LuK Service Info

Part Nr. 228 0003 15 – 280/280mm TGU6

Art.-Nr.:228 0003 15

Info: New design / Neues Design / Nouvelle conception / Nuevo diseño / Nuovo disegno / Nuovo segno

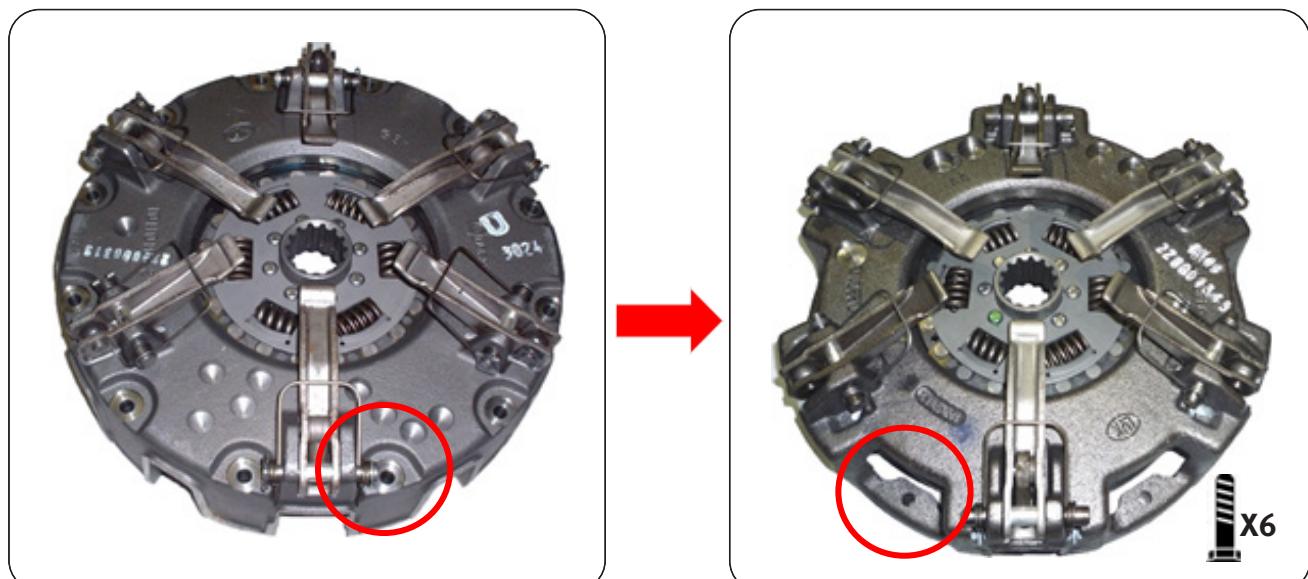
This new design utilises the latest clutch technology, using a vented housing for improved cooling and heat dispersal. Fully interchangeable with existing clutches with no modifications required to vehicle or flywheel. A new fixation bolt set 411 0164 11 6 x M8 x 1.25 x 50mm + Conical washer is supplied with new designs to accommodate the lower housing.
